ROMÂNIA  
JUDEȚUL SĂLAJ  
CONSILIUL JUDEȚEAN

Nr. 2749 din 26.02.2016

**CLARIFICARI LA DOCUMENTAȚIA DE ATRIBUIRE ANEXATĂ ANUNȚULUI DE PARTICIPARE NUMĂRUL 165427 DIN 12.01.2016 PUBLICATĂ ÎN SEAP PENTRU PROCEDURA DE ATRIBUIRE A CONTRACTULUI DE ACHIZIȚIE PUBLICĂ AVÂND CA OBIECT: LOT 1: "PROIECTAREA ȘI EXECUȚIA LUCRĂRILOR PENTRU OBIECTIVUL DE INVESTIȚIE „REABILITARE ȘI MODERNIZARE DRUM JUDEȚEAN DJ 108D: CRIȘENI (DN 1H) - CEHU SILVANIEI (DJ 196), KM 0+000 - 22+693" și LOT 2: "PROIECTAREA ȘI EXECUȚIA LUCRĂRILOR PENTRU OBIECTIVUL DE INVESTIȚIE „REABILITARE ȘI MODERNIZARE DRUM JUDEȚEAN DJ 196:LIM. JUD. SATU-MARE – HOROATU CEHULUI – BENESAT, KM 28+000-28+900 – 36+080-43+150"**

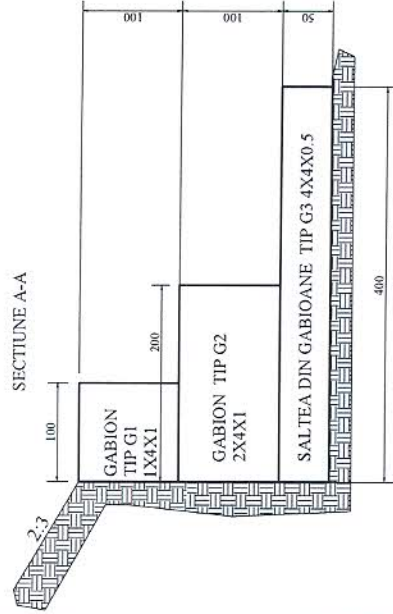
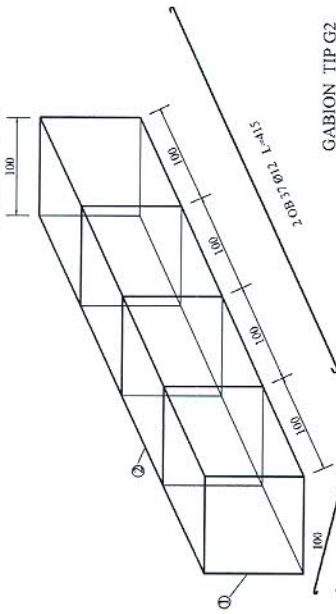
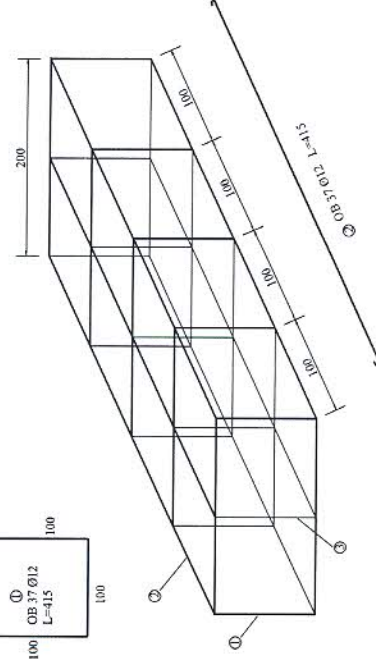
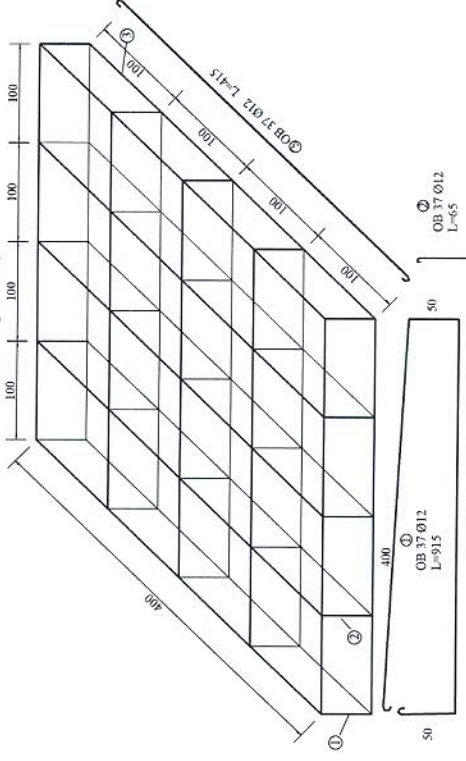
Va solicitam sa puneti la dispozitie caracteristicile acestora: lungimi de aplicare, din care sa reiasa latimi, inaltime (la gabioane).

Gabioanele se vor proiecta în lungime totală de 60 m, conform detaliului atașat.
